Изменение № 1 ГОСТ 4194—88 Картон электроизоляционный для трансформаторов и аппаратов с масляным заполнением. Технические условия

Утверждено и введено в действие Постановлением Государственного комитета СССР по стандартам от 06.09.89 № 2699

Дата введения 01.03.90

Черт. 1

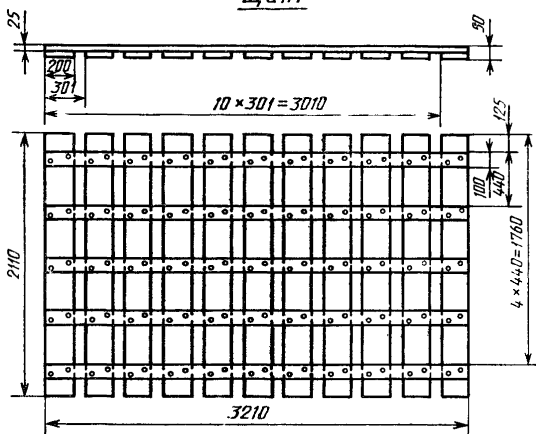
Пункт 1.5.1 изложить в новой редакции: «1.5.1. Упаковка картона по ГОСТ 7691—81 со следующим дополнением:

кипы картона марки В должны быть обернуты со всех сторон в один слой полиэтиленовой пленки по ГОСТ 10354—82 и два слоя оберточной бумаги по ГОСТ 8273—75 или в один слой некондиционного картона. Кипа должна быть уложена между находящимися сверху щитом (черт. 1) и снизу — поддоном (черт. 2) и затянута нагартованной стальной упаковочной лентой по ГОСТ 3560—73 размером 0,7 × 30 мм в направлении размера 3200 мм в три пояса. Масса нетто упакованной кипы должна быть не более 3000 кг».
